es gibt vereinzelte Fälle, bei denen die Verbindungselemente, die so genannten „Clamps“ (Klemmen) bei der neuen Generation der Pakayaks während des Gebrauchs brechen können. Das betrifft ausschließlich das neue Modell **Bluefin 142** mit dem größeren Cockpit. Dieses hat silberfarbene Clamps – beim Vorgängermodell Bluefin 14 waren diese schwarz und diese sind nicht betroffen.

BETROFFEN: **silberner** Verschluss

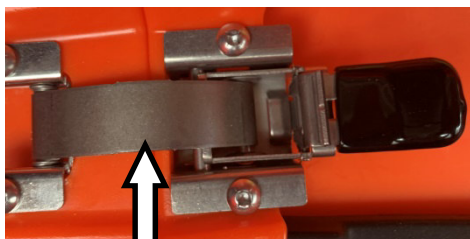
Zwar handelt es sich bisher nur um wenige Einzelfälle, bei denen ein Bruch vorkam, allerdings hat sich der US-amerikanische Hersteller Pakayak vorsorglich dazu entschlossen, die betroffenen Clamps allesamt zurückzurufen und gleichzeitig eine Lösung für den Austausch der Klemmen anzubieten, was wir sehr begrüßen.

Betroffene Kunden werden gebeten, das Pakayak Bluefin 142 **nicht weiter zu nutzen** und sich an ihren **Fachhändler** oder **direkt an uns** zu wenden. Idealerweise füllen Sie bitte das zur Verfügung gestellte Formular aus. Es dient der schnellen Erfassung und auch Versorgung mit den entsprechenden Ersatzteilen.

Der Hersteller will in Kürze **Ersatzteil-Sets** ausliefern. Diese werden wir Ihnen – zusammen mit **detaillierter Beschreibung und Video** – kostenfrei zur Verfügung stellen, um einen schnellen und problemfreien Austausch der fehlerhaften Klemmen vorzunehmen. Der Austausch kann laut Hersteller selbst vorgenommen werden. Sollte das nicht möglich sein, hilft Ihnen Ihr Fachhändler oder wir weiter.

NICHT betroffen: **schwarzer** Verschluss

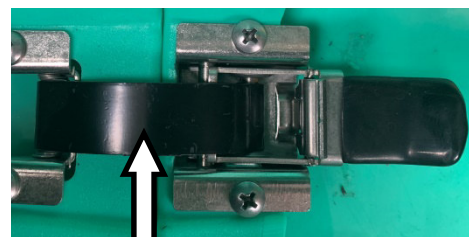
Nochmal: Dieser Rückruf betrifft **NICHT das Modell Bluefin 14**.
